Servicemelding

Produkt: VM370/VM370X (SN: 150001-210030)	Servicemeldingsnr: 4131-S003	Ver: 1
--	---------------------------------	-----------

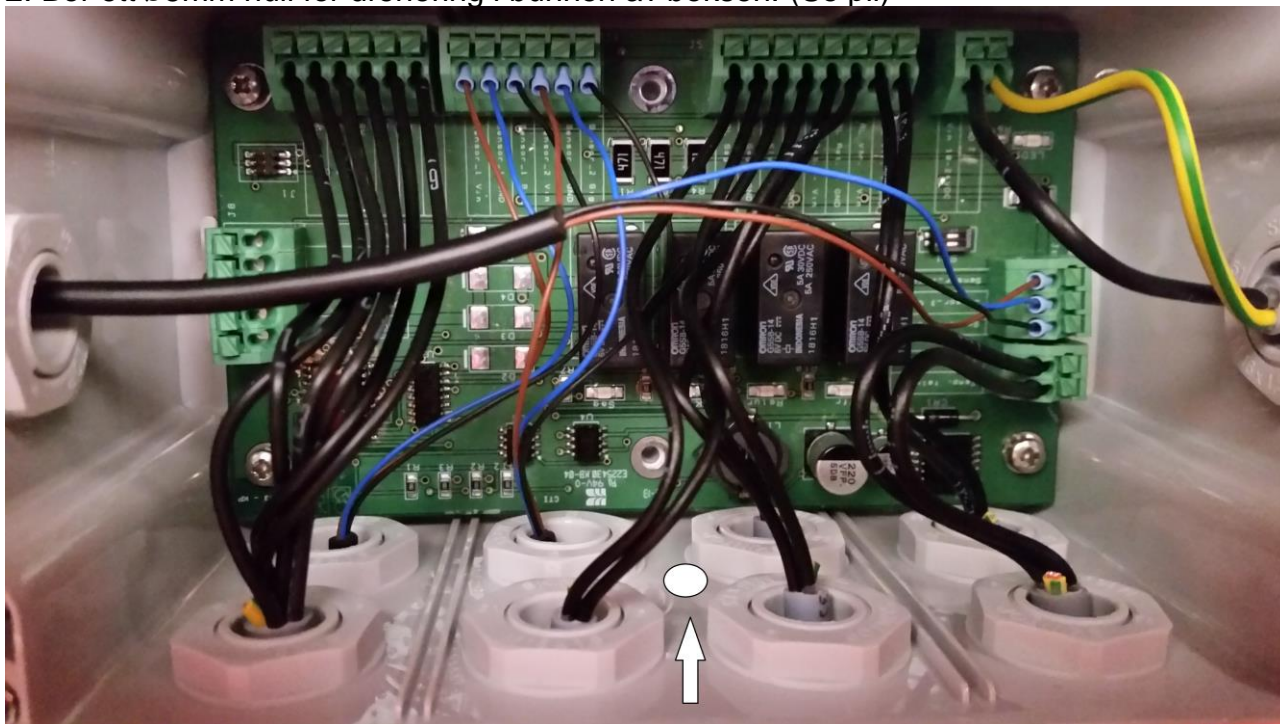
1. Åpne dekselet som vist på bilde og åpne el-boksen.

Hvis det er fukt i boksen og fuktskade på kortet, ta kontakt med Duun Industrier as.

Send mail til post@duun.no

Skriv: Oppgradering kretskort VM370.

Vi trenger å vite serienummer på maskinen, modell og kontaktinfo på eier.

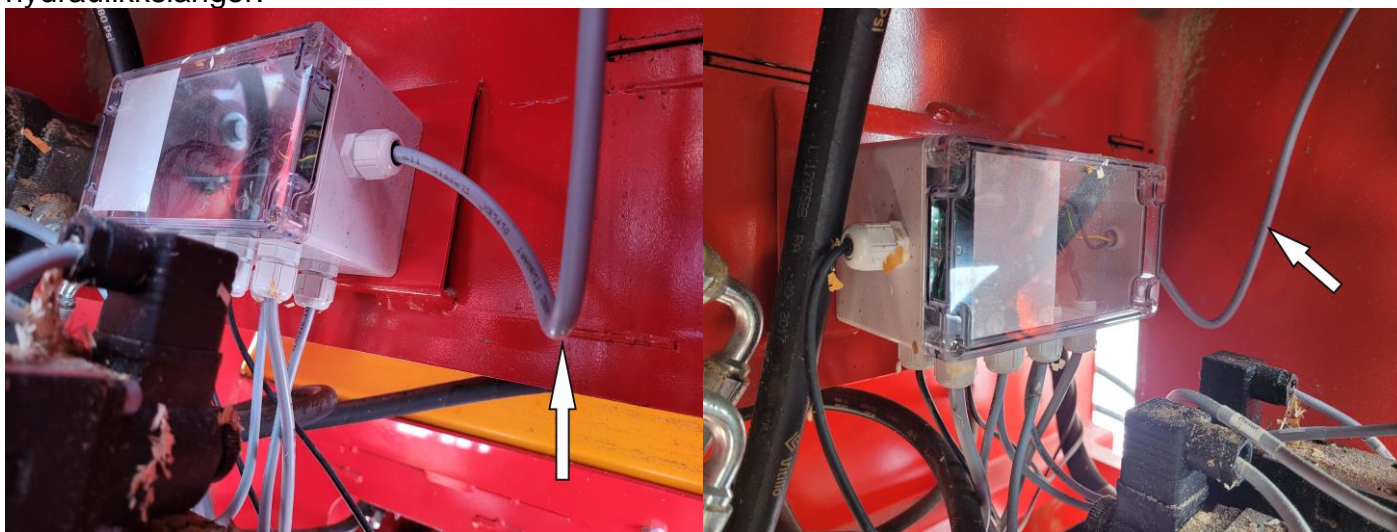
2. Bor ett $\varnothing 5\text{mm}$ hull for drenering i bunnen av boksen. (Se pil)

3. Ledning må legges og formes så den blir slik som bildet, så den får en bøy ned før den går i boksen. Eventuelt vann vill da bli ledet bort fra boksen. Løsne eventuelt strips som er festet til hydraulikkslanger.
